RAPPORT DE CONTROLE D'INSTALLATION ÉLECTRIQUE DOMESTIQUE

45.746

Avenue Kersbeek 24 1090 Forest Belgique

Visite périodique (Livre 1 6.5)

Tableau 1

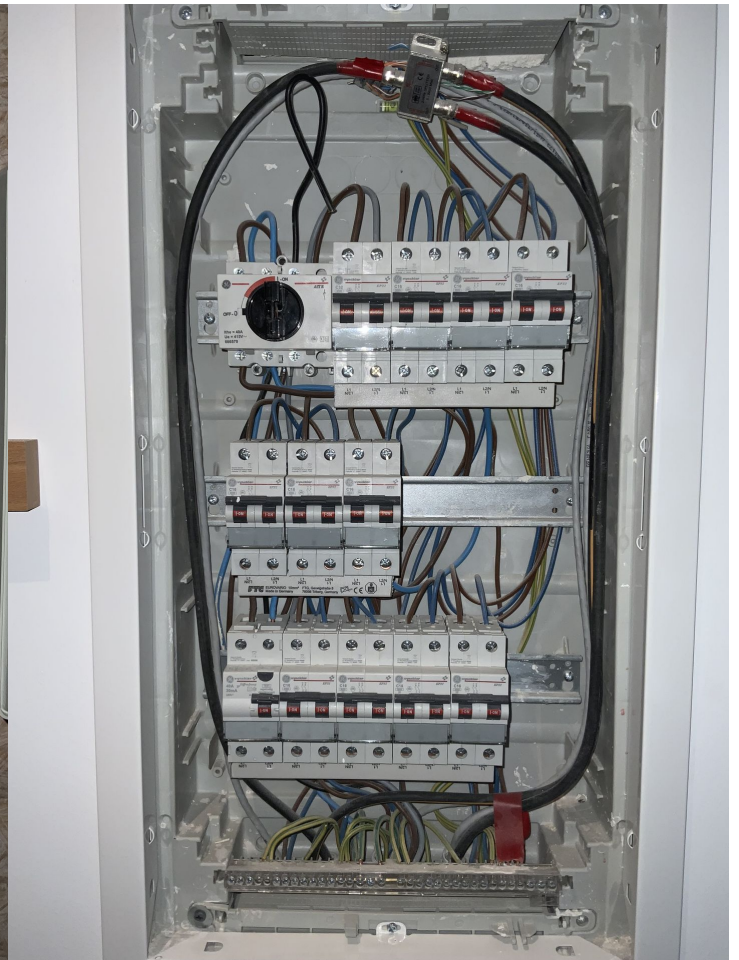
Libellé	Paragraphe
Prévoir le(s) schéma(s) unifilaire(s) de l'installation.	L1: 3.1.2.; 9.1.1; 9.1.2
Prévoir le(s) schéma(s) de position de l'installation.	L1: 9.1.2.
Le pictogramme "danger électrique" doit être apposé de façon durable sur le tableau.	
Fixer la (les) canalisation(s) au moyen d'attaches adaptées.	L1: 5.2.2.; 5.2.9.5.
Adapter le degré de protection (IP) du matériel électrique placé dans la/les salle(s) de bains au volume dans lequel il est installé.	L1: 5.1.4.; 7.1.3.
